METALFERRO SRL - MODIFICA DELL'AUTORIZZAZIONE INTEGRATA AMBIENTALE N. DPC026/196 DEL 08.08.2022

GIUDIZIO VERIFICA DI ASSOGGETTABILITÀ

**CCR-VIA -- COMITATO DI COORDINAMENTO REGIONALE PER LA
VALUTAZIONE D'IMPATTO AMBIENTALE**

Oggetto: Modifica di un impianto recupero rifiuti speciali pericolosi e non pericolosi

4. Vincoli ex Legge 431/85

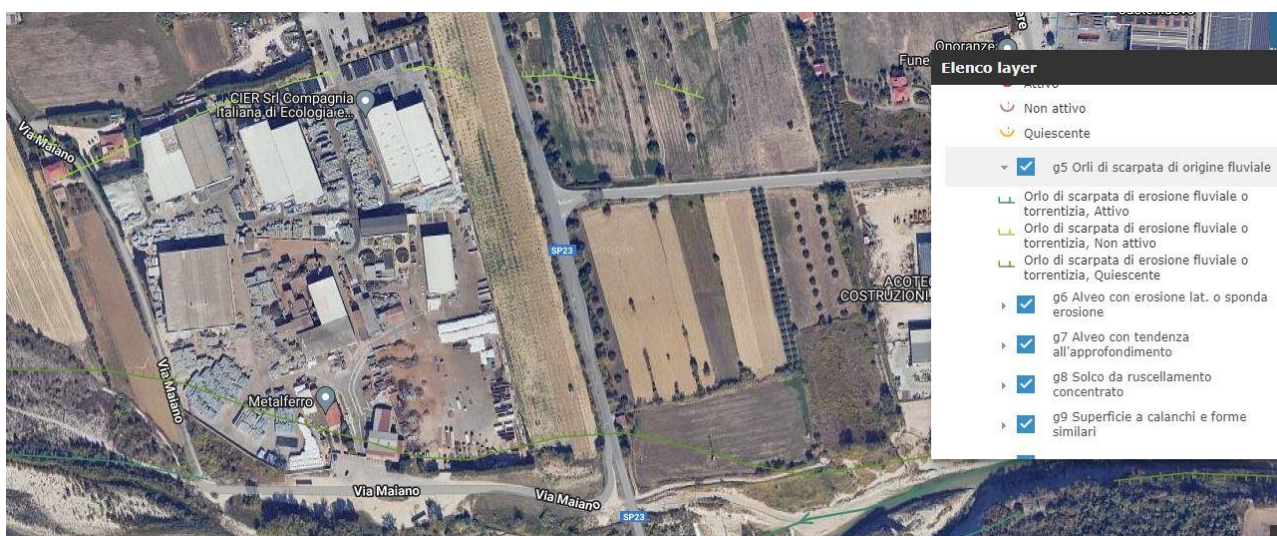
Il tecnico dichiara che l'area ricade parzialmente nella fascia dei 150 m dal fiume Vomano e specifica che non è prevista la realizzazione di opere di alcun genere.

Il PRGR indica **una magnitudo limitante con livello di prescrizione penalizzante** e specifica che il criterio non è necessariamente ostativo alla realizzazione dell'impianto, ma **dovrà essere acquisito il nulla osta paesaggistico**, condotta la verifica della compatibilità paesaggistica degli interventi ai sensi dell'art. 146, comma 2 del D.lgs. 42/2004 e ss.mm.ii..

6. Piano Stralcio Difesa dalle Alluvioni

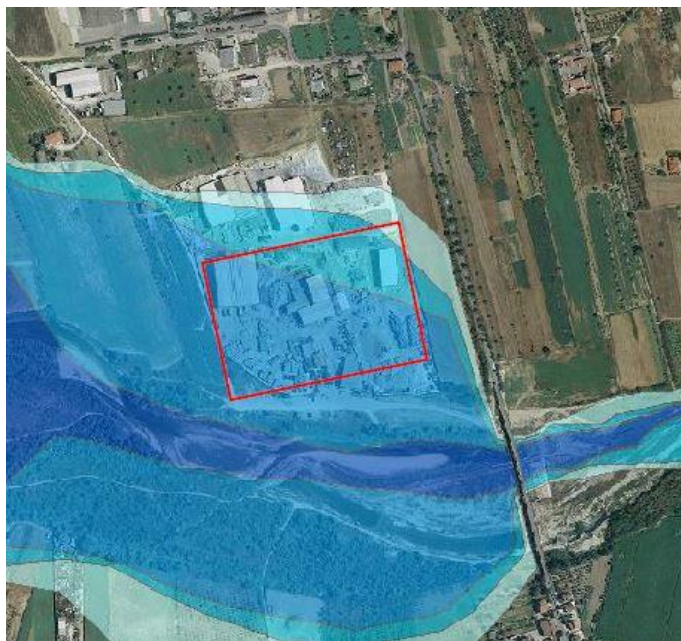
L'area oggetto di intervento risulta **interna** alle aree a pericolosità cartografate dal PSDA, nello specifico in parte in quella elevata, in parte in quella media ed in parte in quella moderata.

Il tecnico dichiara che le modifiche introdotte dal presente progetto non prevedono la realizzazione di nuove opere che vanno ad ostacolare il naturale deflusso delle acque.

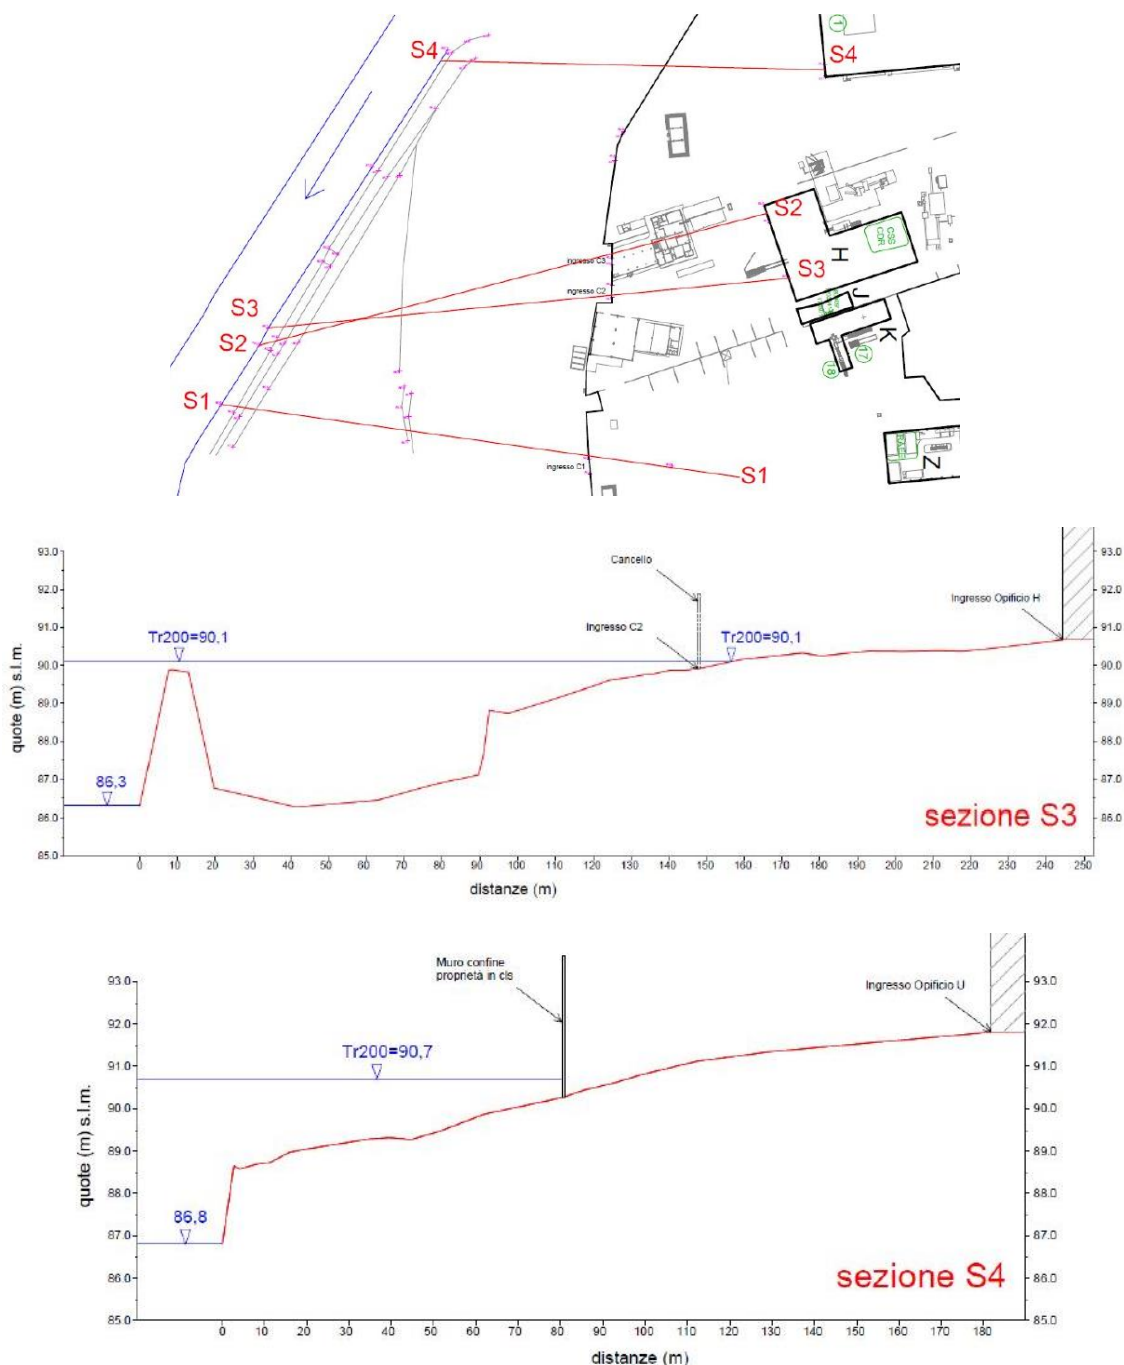
Da tale studio risulta per il tratto in esame una **portata due centennale** pari a 1427 mc/s alla quale sono associati i relativi **tiranti idraulici** cartografati nella tavola di seguito illustrata.

Da tale tavola si sono successivamente ricavati i tiranti idraulici due centennali per l'area d'interesse coperta dalle sezioni di nuova realizzazione (S1, S2, S3 e S4).

Il tecnico esprime un giudizio positivo di compatibilità idraulica alla realizzazione delle modifiche gestionali proposte, valutando l'assetto idraulico dell'area relativamente **alla piena due centennale non costituente pericolo per l'impianto se non marginalmente all'ingresso C2.**

Secondo il Piano Regionale Gestione Rifiuti non è consentita la realizzazione di nuovi impianti di smaltimento e di recupero rifiuti nelle aree P3 e P4 del PSDA.
